改善箇所説明図

基準不適合発生箇所

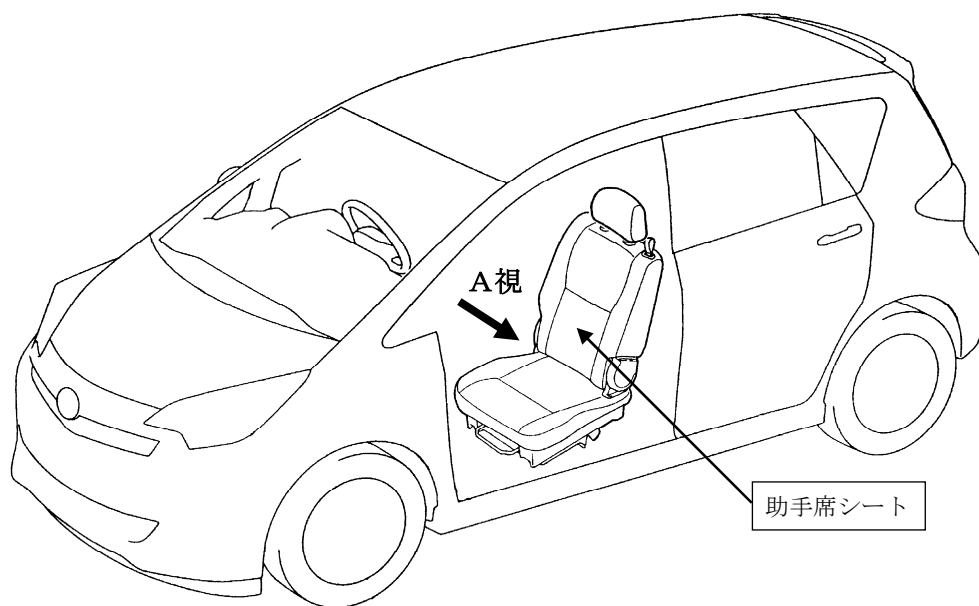
折りたたみ式助手席シート搭載の車いす仕様福祉車両において、助手席シートベルトのアンカ取付位置が保安基準第22条の3第2項に定める取付範囲の要件を満足していない。
